ENQUETE PUBLIQUE RELATIVE AU PROJET DE CREATION D'UN CHAMP PHOTOVOLTAÏQUE AU SOL SUR LA COMMUNE DE PORCIEU-AMBLAGNIEU LIEU-DIT AMBLENAY, PAR LA SOCIETE SOLARHONA

RAPPORT ET CONCLUSIONS

Voir croquis ci-après

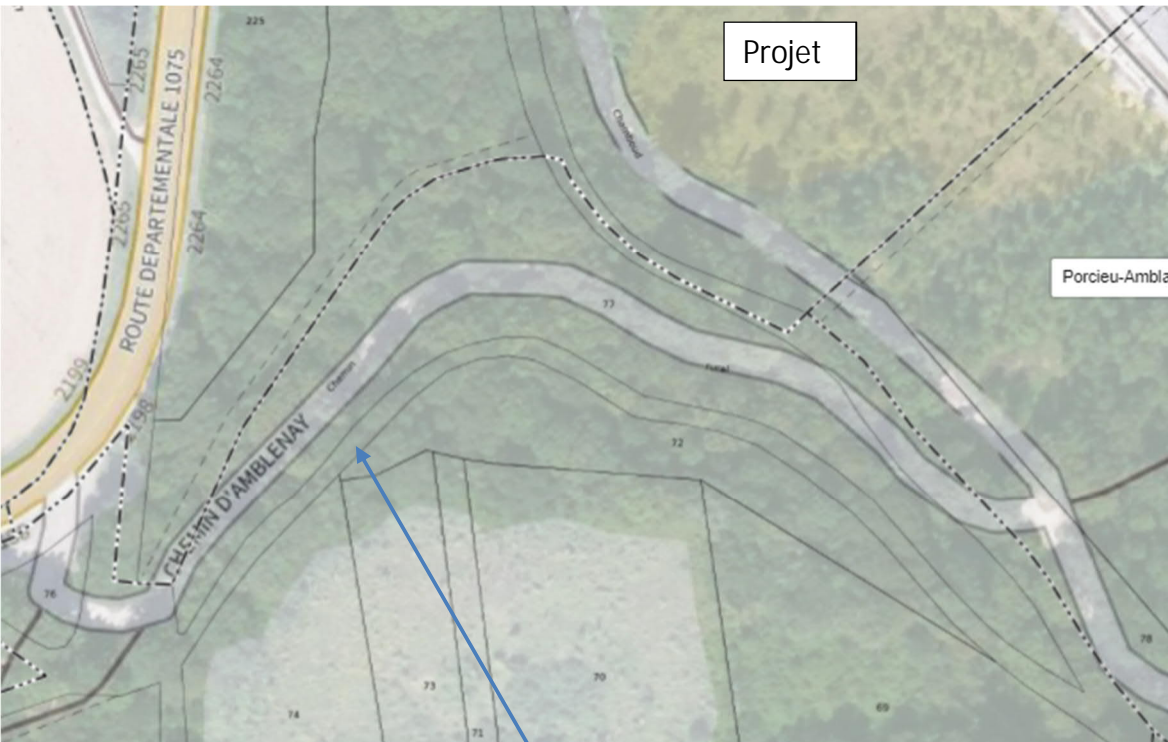
Le débouché du futur projet sur la route départementale 1075 s'effectue certes en sifflet, mais dans un secteur où il y a une bonne visibilité.

L'emprise du chemin rural censé être ouvert au public passe nettement sur parcelle 217 du domaine privé de la commune de Porcieu-Amblagnieu : à mettre à jour.
